PROGETTO PER LA REALIZZAZIONE DI UN IMPIANTO FOTOVOLTAICO DA 71,547 MW DENOMINATO "AGRIVOLT MUSIGNANO"

COMUNE DI CANINO (VT)

OSSERVAZIONI AL CONTRIBUTO ISTRUTTORIO
DELLA REGIONE LAZIO

Cod. elaborato: FV_MUS01_OSS02

Figura 1. Layout d'impianto modificato sulla base delle 'Aree idonee' ex art. 20 del D.lgs. 199/2021 (cod. elab. FV_MUS01_V12-00)

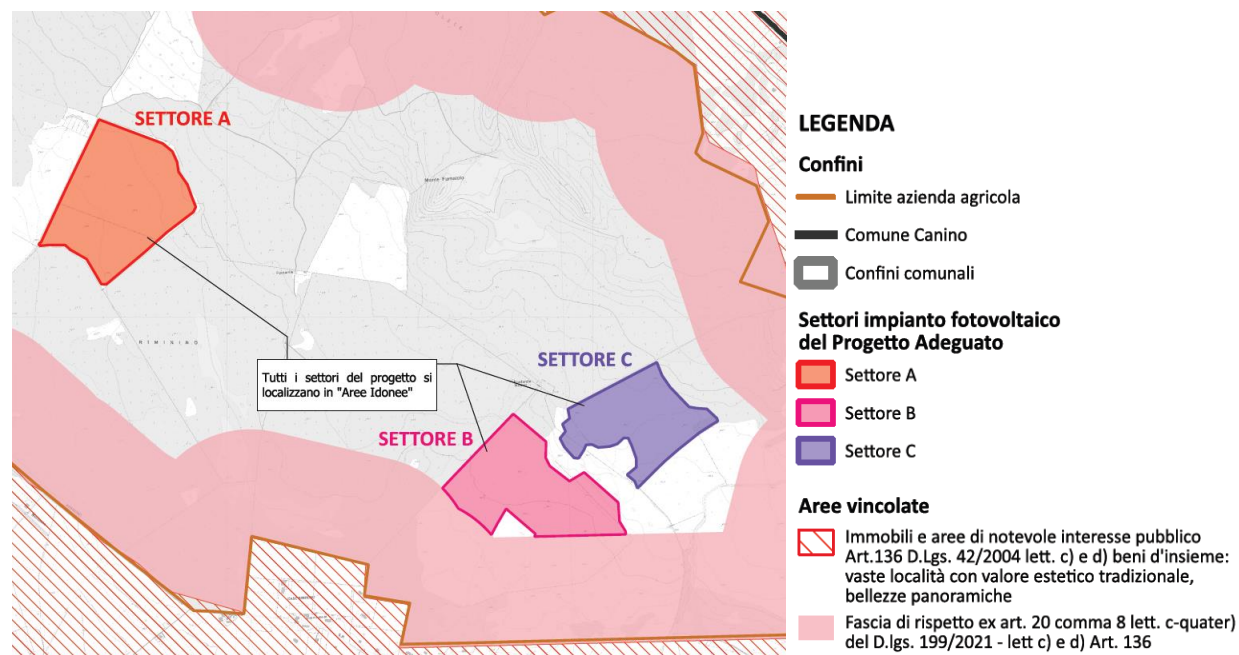
- *sulla scorta di tali fotosimulazioni dovrà essere previsto in impianto di mitigazione visiva efficace o la riduzione della superficie interessata dai pannelli, prevedendo eventualmente l'installazione di pannelli più performanti;*

Si fa presente che il layout di progetto presentato in fase di avvio del procedimento è stato rimodulato al fine di rientrare completamente nella definizione di 'Aree Idonee' ex art. 20, comma 8, lett. c-quater, del

D.lgs. 199/2021. In particolare, il Settore B d'impianto è stato ridotto in termini di superficie di ca. 20 ha passando dall'estensione di 45 ha presentata in fase di avvio del procedimento ad un'estensione di 25 ha. Tale rimodulazione è visibile alla tavola seguente "Rimodulazione del progetto agrivoltaico sulla base delle 'Aree idonee' ex D.lgs. 199/2021" (cod. elab. FV_MUS01_V12-00).

Figura 9. Sezione ambientale della siepe di mitigazione che affianca il Fosso Forma della Doganella e che separa l’impianto agrivoltaico dalla SP106 Doganella

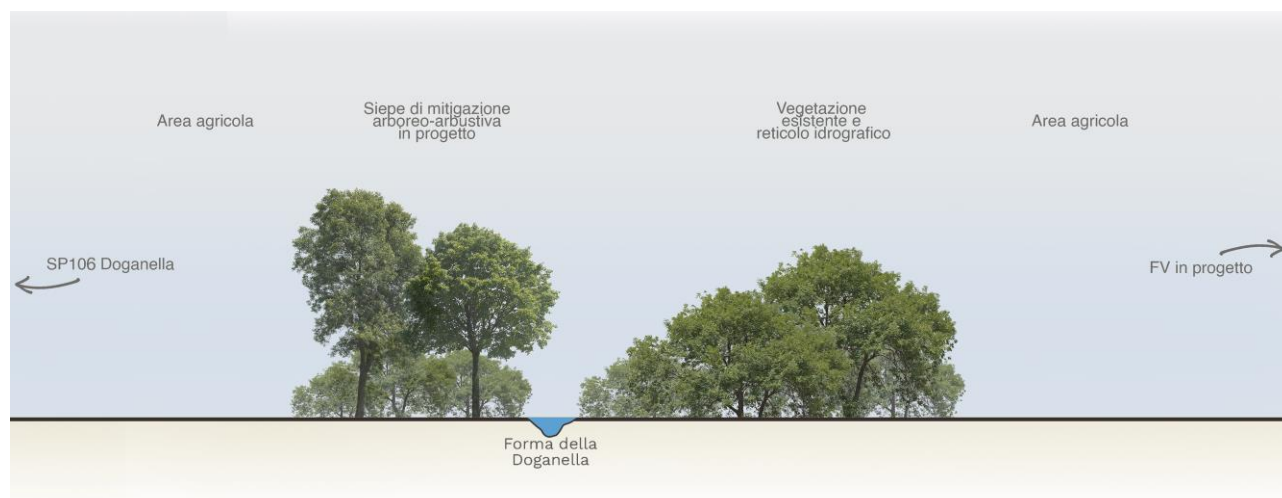
1.10 sulla scorta di tali fotosimulazioni dovrà essere previsto in impianto di mitigazione visiva efficace o la riduzione della superficie interessata dai pannelli, prevedendo eventualmente l’installazione di pannelli più performanti;

Le visuali che si aprono dalla SP106 rappresentate in Figura 2 sono state quindi efficacemente mitigate dall’inserimento di una siepe arboreo-arbustiva campestre che si affianca alla vegetazione esistente lungo il fosso Forma della Doganella interposto tra le aree d’impianto e la SP106 e che ricade all’interno del perimetro dell’azienda agricola della Proponente.

Le opere di mitigazione hanno lo scopo da un lato di eliminare la percepibilità del parco agrivoltaico dalla SP106 Doganella e dall’altro di migliorarne l’inserimento paesaggistico-ambientale nel contesto. Come possibile osservare dai fotoinserti presentati, le visuali dalla SP106 Doganella sono efficacemente mitigate dalle opere a verde previste.
